高浜発電所審査資料	R0
提出年月日	2022年7月28日

高浜発電所原子炉施設保安規定変更認可申請書

【廃樹脂処理装置他の共用化及び原子力災害制圧道路等整備による

敷地境界の変更に伴う変更】

第100条の2（放射線固体廃棄物の管理）（今回変更箇所：赤字）

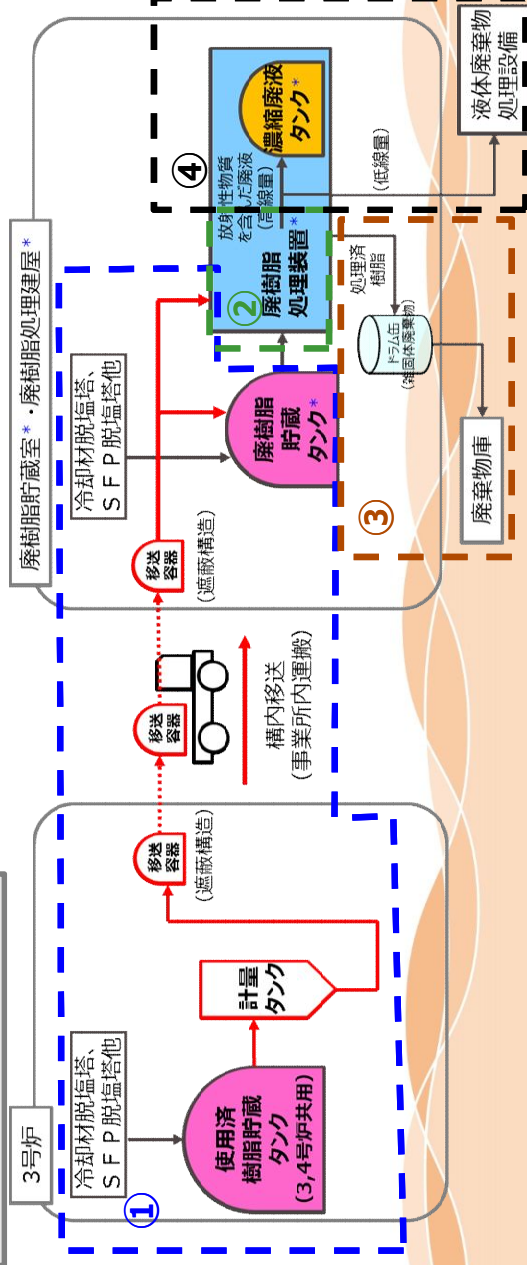
□ 3号炉及び4号炉の脱塩塔使用済樹脂を1号炉及び2号炉の廃樹脂処理装置で処理するための運用を追加

(3) 3号炉および4号炉で発生した脱塩塔使用済樹脂は、発電室長が使用済樹脂タンクまたは使用済樹脂貯蔵タンクに貯蔵する。また、脱塩塔使用済樹脂のうち、低線量のものについて雑固体廃棄物として取扱い、(7)イに基づき処理した後、放射線管理課長が廃棄物庫に保管する。ドラム缶に固型化する場合は、発電室長が固型化装置で固型化し、放射線管理課長が廃棄物庫に保管する。**貯蔵した脱塩塔使用済樹脂を廃樹脂処理装置で処理する場合は、放射線管理課長および発電室長が構内運搬により廃樹脂処理装置または廃樹脂貯蔵タンクに移送した後、発電室長が処理し、処理済樹脂は(7)イに基づき処理した後、放射線管理課長が廃棄物庫に保管する。廃樹脂処理装置での処理に伴い発生した廃液は発電室長が液体廃棄物処理設備で処理、または廃樹脂処理装置の濃縮廃液タンクに保管する。**

添付 4 管理区域図（第 105 条および第 106 条関連）

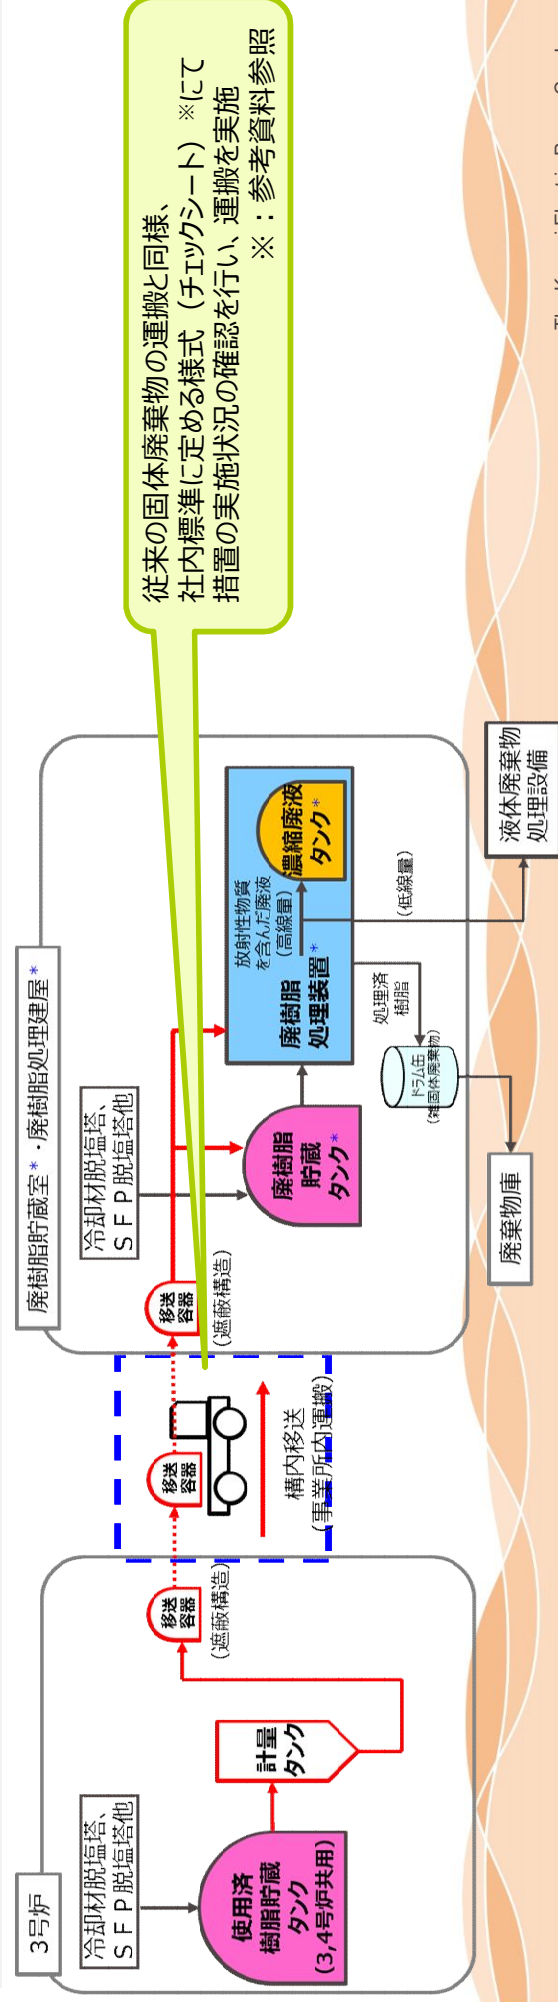
使用済樹脂計量タンクを設置するための遮蔽壁の増設に伴い、3, 4号炉の管理区域図を変更

添付4 管理区域図（第105条および第106条関連）

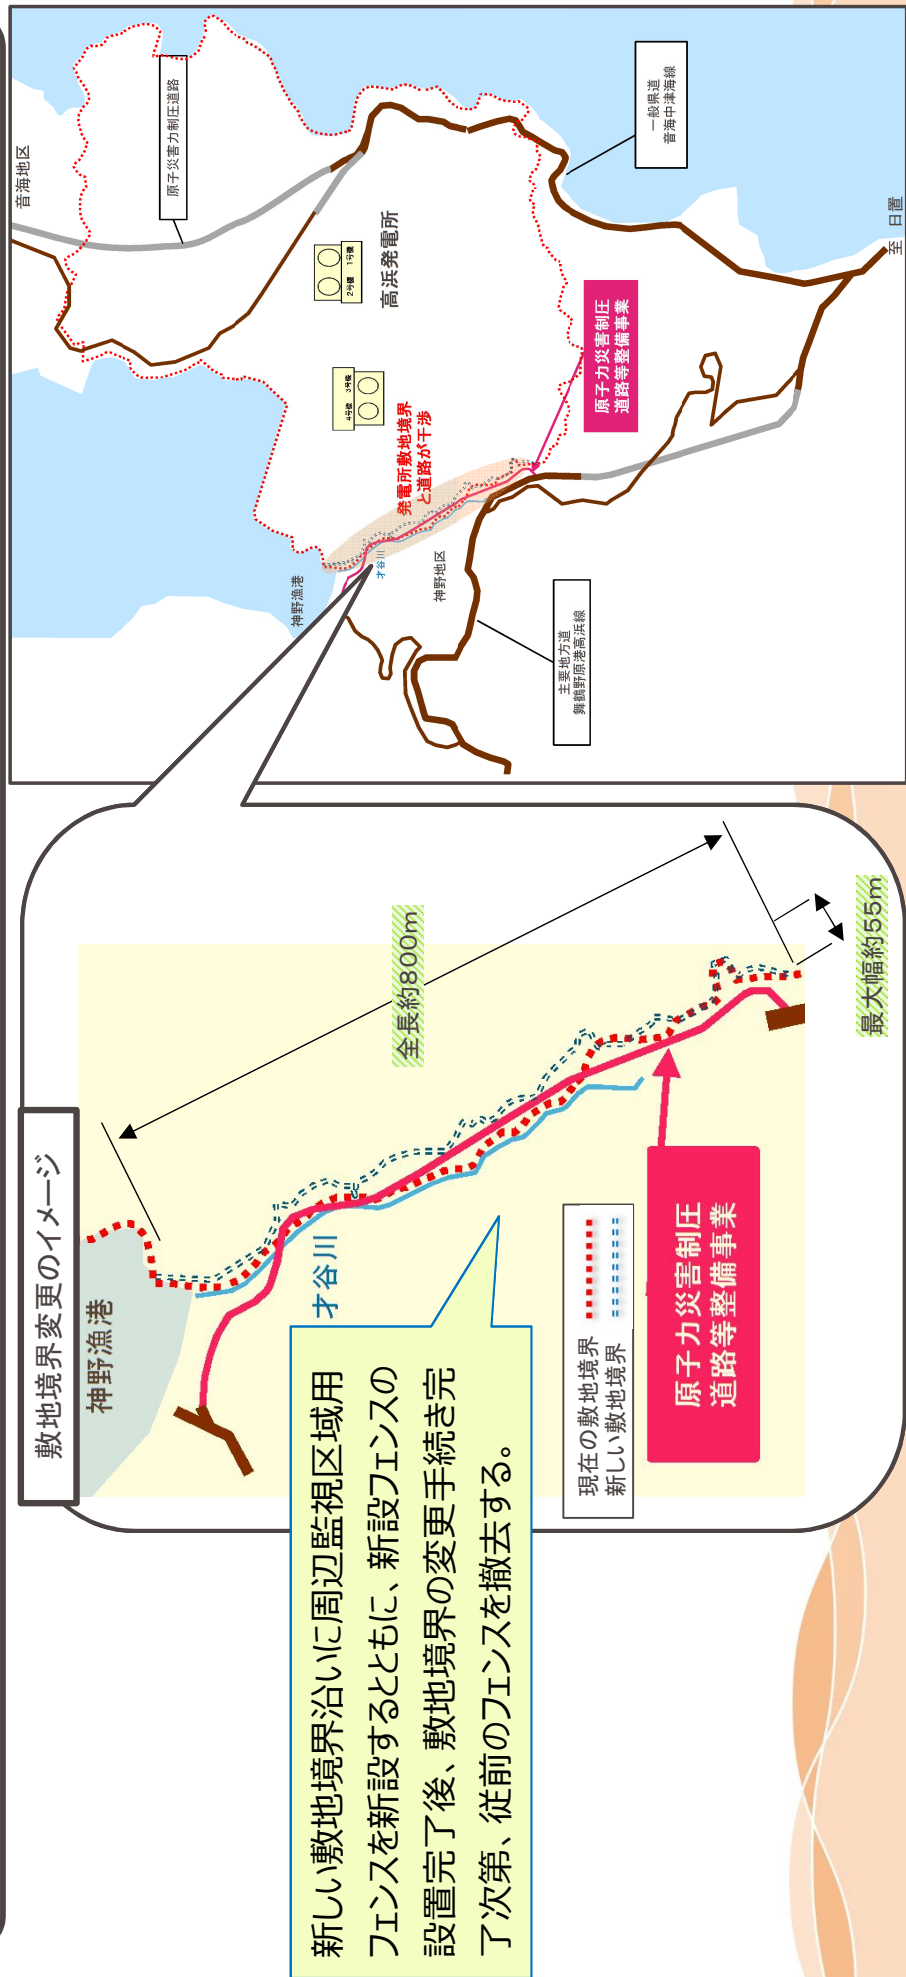
- 使用済樹脂移送容器を設置するため、壁の撤去及び搬出入口の拡張に伴い、廃樹脂貯蔵室の管理区域図を変更

第111条 図111 (周辺監視区域図)

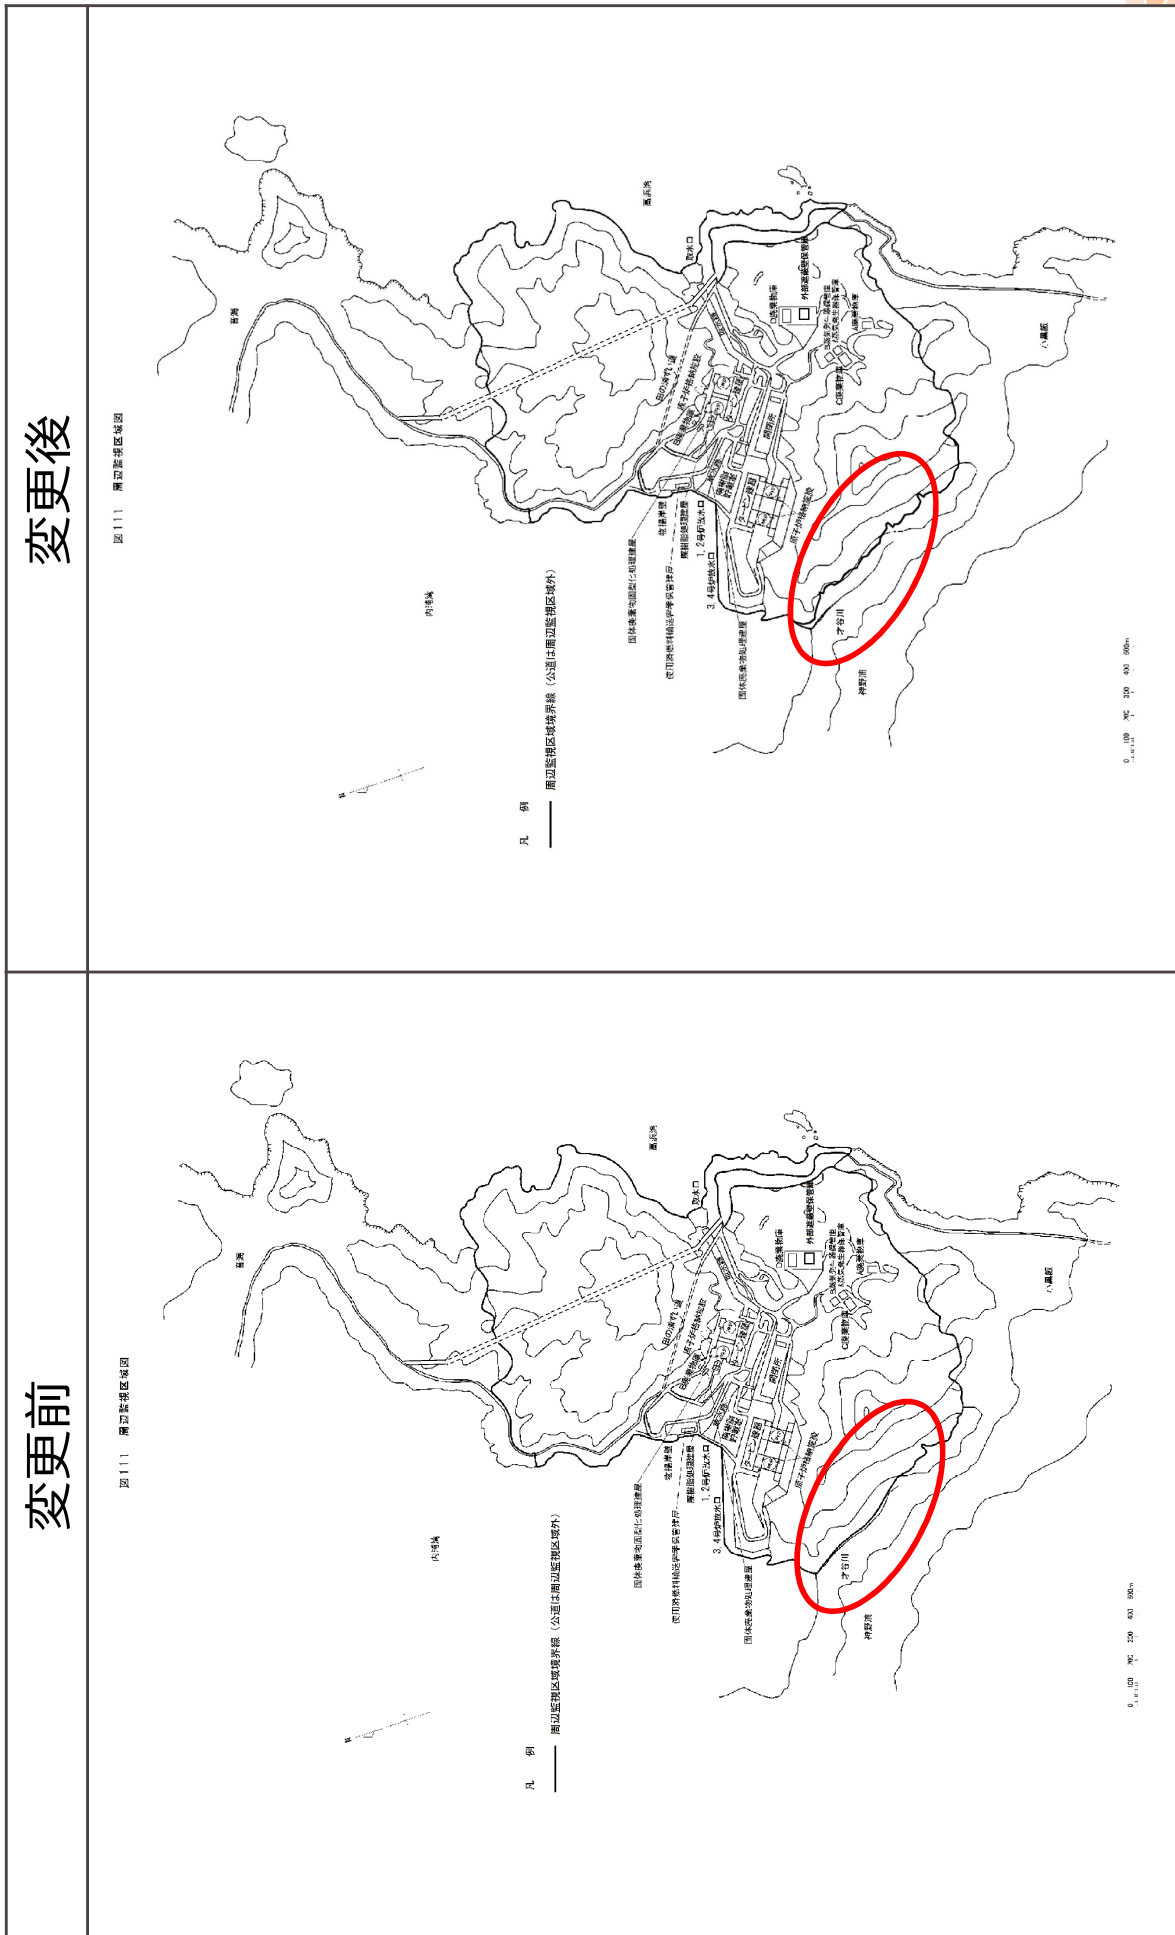
当該道路整備の一環として、高浜発電所用地の一部を高浜町に譲渡する計画に伴い、高浜発電所の敷地境界（周辺監視区域境界）を変更することから、以下の保安規定図面を変更する。

新しい敷地境界沿いに周辺監視区域用フェンスを新設するとともに、新設フェンスの設置完了後、敷地境界の変更手続き完了次第、従前のフェンスを撤去する。

図 発電所敷地境界変更のイメージ図

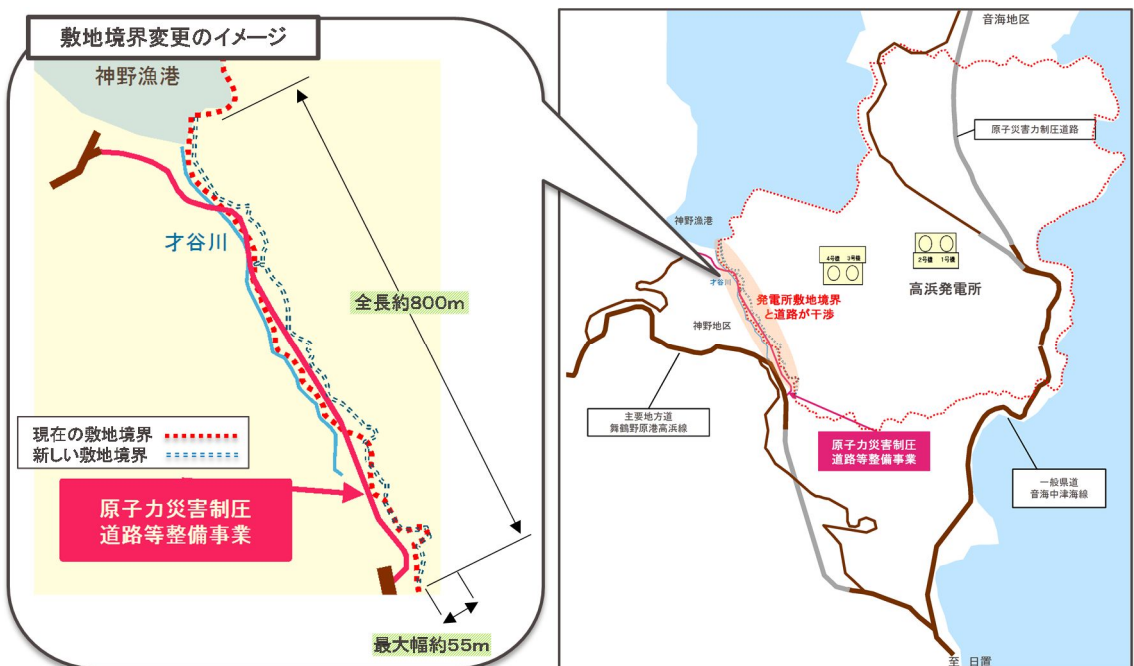
当該道路整備の一環として、高浜発電所用地の一部を高浜町に譲渡する計画に伴い、高浜発電所の敷地境界（周辺監視区域境界）を変更することから、以下の保安規定図面を変更する。

今回、周辺監視区域用のフェンスおよび標識を新たに設置するまでの間は、従前の周辺監視区域用のフェンス、標識および施錠管理等により、業務上立ち入る者以外の者が立ち入らないように管理する。

なお、新設フェンスの設置が完了次第、従前のフェンスを撤去する計画としている。
